Oppdrag **E6 Helgeland sør, uavhengig kontroll**
 Kunde **Statens vegvesen Region nord**
 Notat nr. **G-not-001 1350022260 rev. 01**
 Dato **2017/11/20**
 Til **Statens vegvesen Region Nord v/Henrik Lissman**
 Fra **Rambøll v/Trine Flobak**
 Kopi

Rambøll er engasjert av Statens vegvesen Region nord for å utføre uavhengig kvalitetssikring av kvikkleiresoner registrert i forbindelse med prosjektet E6 Helgeland sør, parsell 4-6.

UTREDNING AV OMRÅDESTABILITET I KVIKKLEIRESONER

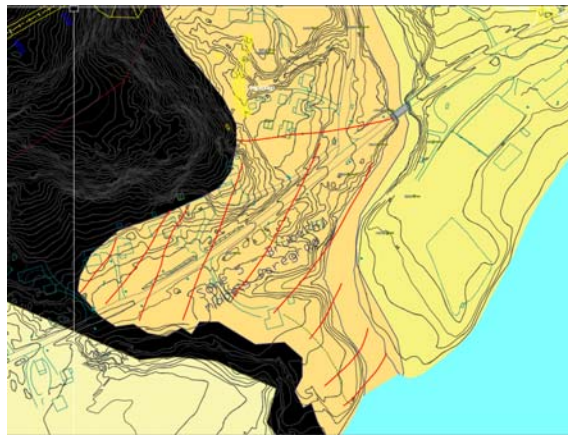
3.3	Valg av designparametere <ul style="list-style-type: none"> - udrenert skjærfasthet - drenert skjærfasthet - anisotropiforhold - romvekt - poretrykksforhold - justert skjærfasthet ved terrengendringer 	A	L	<p>- For sprøbruddmateriale er det benyttet verdi for Aa-parameteren lik 1,31. Dette virker for høyt ($1,5 \cdot 0,85 = 1,275$). I tillegg virker Ap-verdiene å være tolket noe lavt (0,46) sammenlignet med NIFS' anbefalinger. Må kommenteres. Hvis det er på bakgrunn av lab må dette fremkomme i rapporten.</p> <p>- I profil 6320 er kvikkleire modellert med ADP-parametre 1-1-1.</p> <p>- I profil 6250 står det «leire» for det som er sprøbruddmateriale og adp-forholdet er 1,5-1-0,5.</p> <p>- Så vidt Rambøll kan se er det benyttet hydrostatisk poretrykk i alle beregningene. Piezometeret i punkt 340 viser mye poreovertrykk. Dette må hensyntas i beregningene.</p>
		Svar		<p>For beregningene etterstribes ADP-forhold 0,85/0,65/0,30 med utgangspunkt i aktiv styrke i de sensitive lagene. Når dette omregnes til utgangspunkt i direkte skjærstyrke for å kunne bruke samme C-profil i begge leirlagene blir dette $0,85/0,65 \approx 1,31$ og $0,30/0,65 \approx 0,46$.</p> <p>For ordets skyll er dette ikke basert på NIFS då rapporten er ferdigstilt i 2013 før NIFS anbefalinger kom.</p> <p>- ADP (su)-beregningen i profil 6320 er tilpasset for å gi materialfaktor 1,0 for den naturlige skråningen og det er derfor forenklet brukt 1-1-1. Det er etterpå vist at det går å oppnå prosentvis forbedring. Med tiltaket ligger vi godt over kravet på 18,7%.</p> <p>- I rapporten er leirmassene i profil 6250 vurdert som «relativt faste og ikke sensitive». Vi kan ikke forklare dette eller bruken av adp-forhold i profilen, men utfra beregningen ser det ikke ut til å påvirke resultatet. Kritisk skjærplan går så vidt ned i</p>

<p>leirlaget og beregnet sikkerhet er over 2.</p> <p>- Vedlagt resultatet av poretrykksmålingene i området.</p> <p>Generelt fremstår det ikke som mye overtrykk. Men punkt 340 tyder kanskje på noe som kommentert. Det ser ut som de store trykkene er målt i år 2011-2014 og at målingene i 2016-2017 viser på lavere trykk. Hva dette skyldes vet vi ikke men mener at hydrostatisk trykk ikke er feil.</p>
		Rambøll		<ul style="list-style-type: none"> - Ok - Oppdaterte beregninger viser tilstrekkelig sikkerhet (selv om profilet ikke er beregnet normalt på skråningen). Ift planlagt tiltak vurderes likevel profil D og E som kritiske slik at dette likevel vurderes som ok. - Rambøll er enige i at dette sannsynligvis ikke får noen konsekvens i forhold til å oppnå tilstrekkelig sikkerhetsfaktor for profilet. - Poretrykksmålingene i punkt 340 tilsier likevel en økning i poretrykk fra 6 – 12 meter på mellom 90 og 100 kPa, dvs godt over hydrostatisk. Vi har mottatt oppdaterte beregninger som viser at krav til stabilitet er ivaretatt for situasjon med økt poretrykk.
